羅臼湖踏査（第 1 回、6 / 14）の結果について

第一回 羅臼湖踏査ルート(2011.6.14 実施)

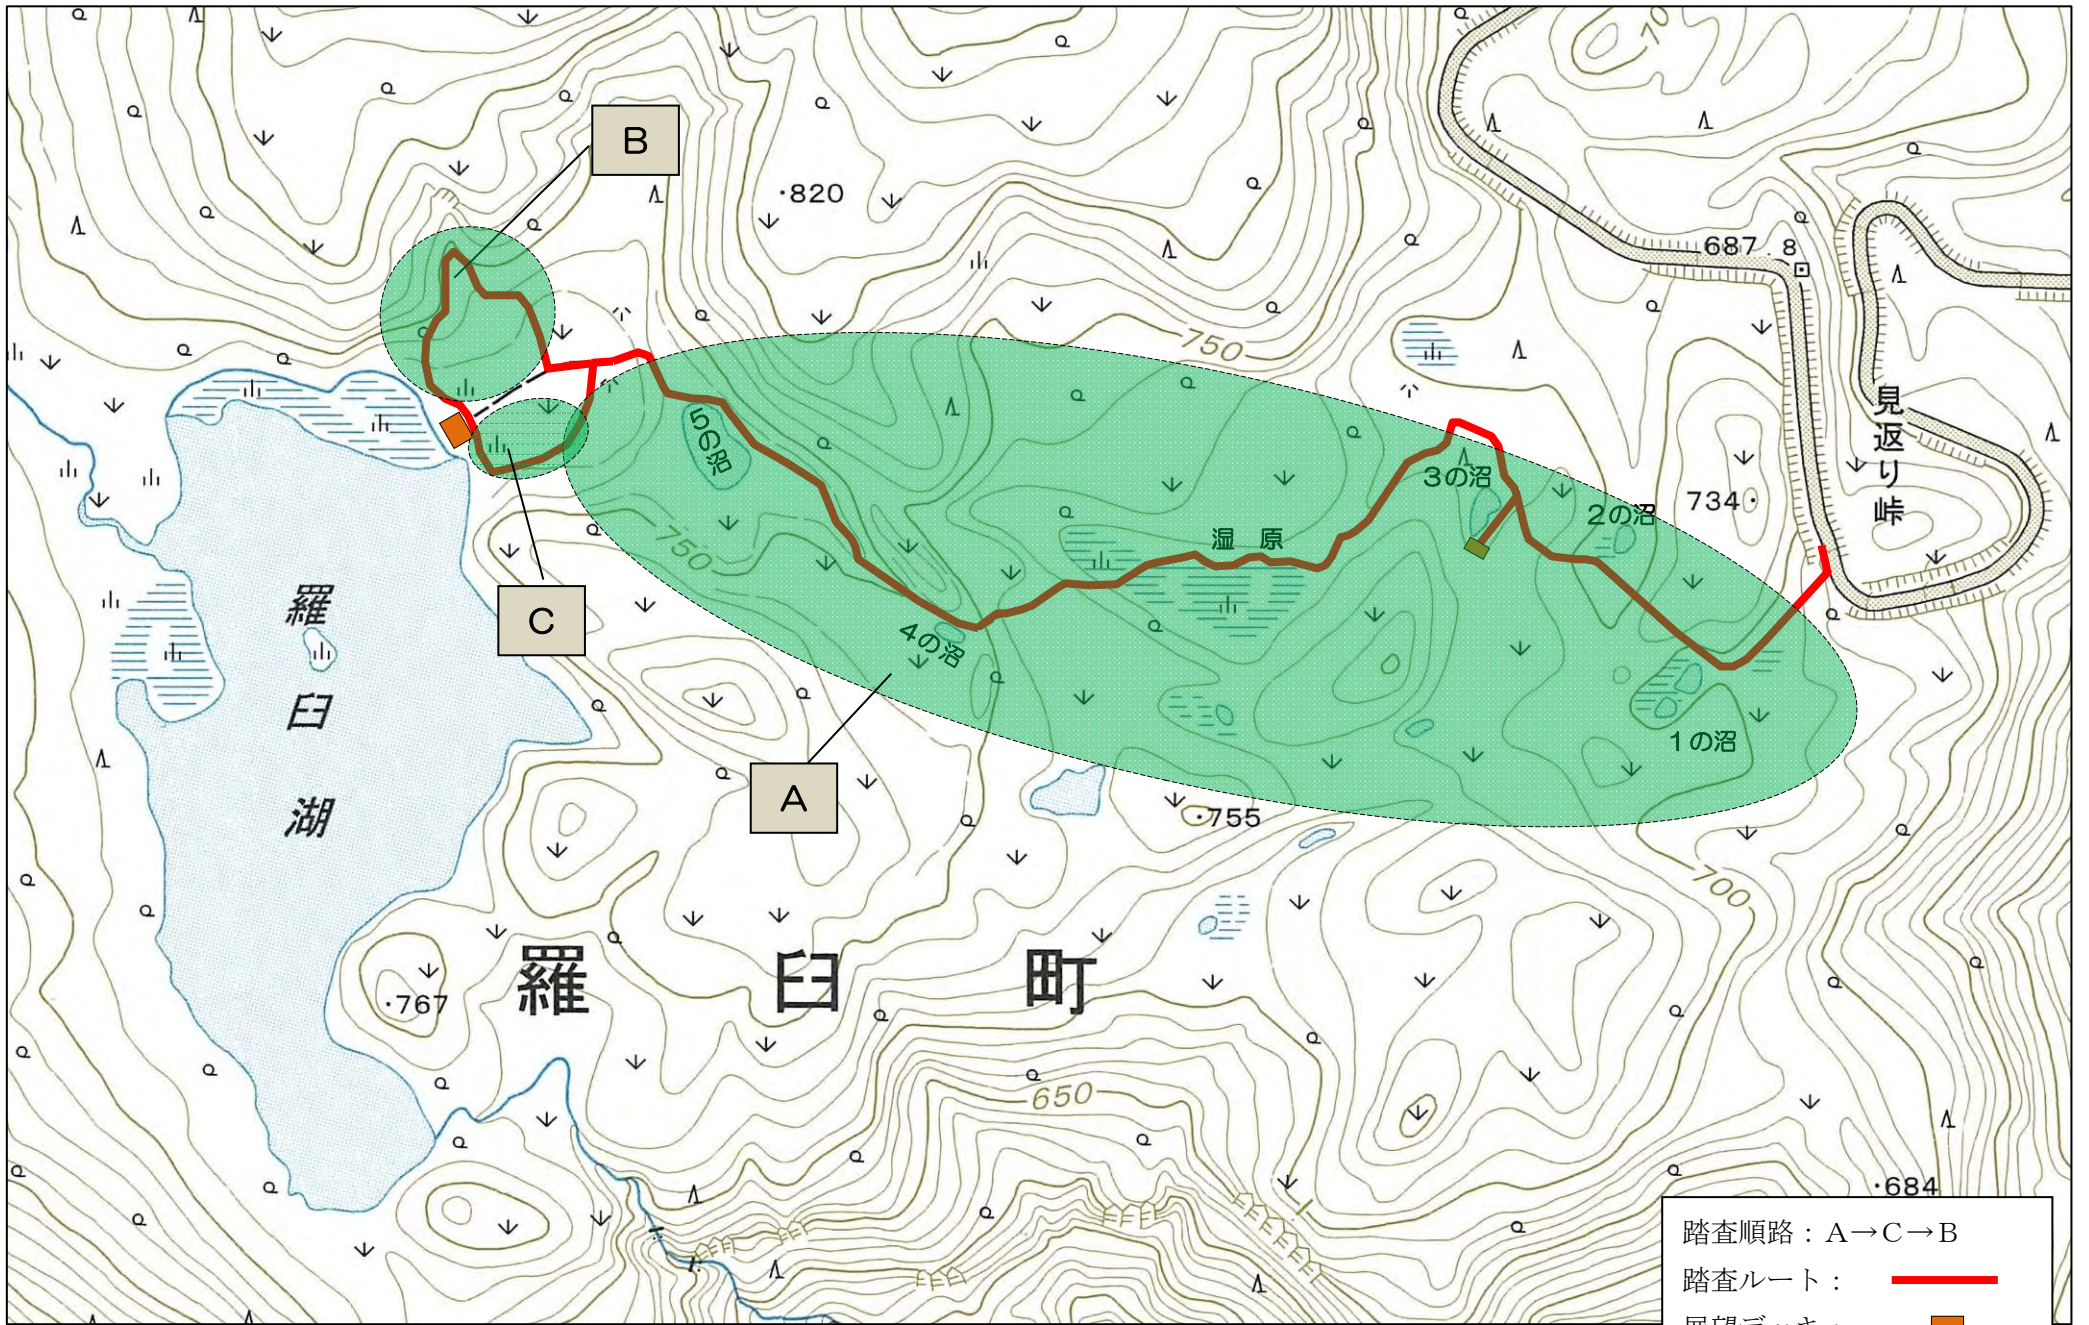
- ・一の沼はあまり景観も良くないので、ルートから外しても良いのではとの意見があったが、一方で既に一の沼の存在は周知されており、ルートはなくとも来る人はいるだろうとの意見もあった。高い場所からみられるようなルートとするのも良いのではとの意見もあった。
- ・一の沼までの歩道で土砂流出によって崩壊している箇所もあるし、入口は付け替えた方がよい。
- ・基本的に現道のままが良い。一の沼～二の沼にかけては風景の良いポイントがあること、三の沼の展望デッキへの枝道部分も特に植生への影響を与えているとは思わないこと、新たなルートを付けることで樹木などの伐採が生じることが理由としてあげられる。

- ・二の沼階段部分の付け替えについて、地形を精査して判断すべき。また、二の沼近くを通過しないようルートをつける方が良いのでは。
- ・二の沼では昔は雪田群落でもっと多くの花が見られた、歩道から外れて写真撮影をする人がいる。
- ・三の沼では、杭と乾燥化の関係が理解できないので、きちんとした説明と研究を求めたい。木道が悪影響なのではなく、管理が問題なのでは。また、ボーリングを行い基礎水層を調べれば、杭との関係も分かるのでは。

- ・最終展望台付近の付け替えについては、北側ルートは斜面が急であり、積雪も多く残っていることから現実的ではない。斜面にルートを設定すると二の沼と同様に土砂が湿原に流れ込む危険性がある。また、北側ルートにあるお花畑を保全するためにもルートはつけない方が良い。
- ・最終展望台付近は、南側の湿原の端（ササ原）をとおり、現在の展望台付近にデッキを新設するのが現実的だろう。南側を大きく迂回するルートは沢の徒渉が必要となり、難しいと思われる。
- ・羅臼湖では、乾燥化によってササが侵入しているというが、40～50年前と特段変わっていない印象。
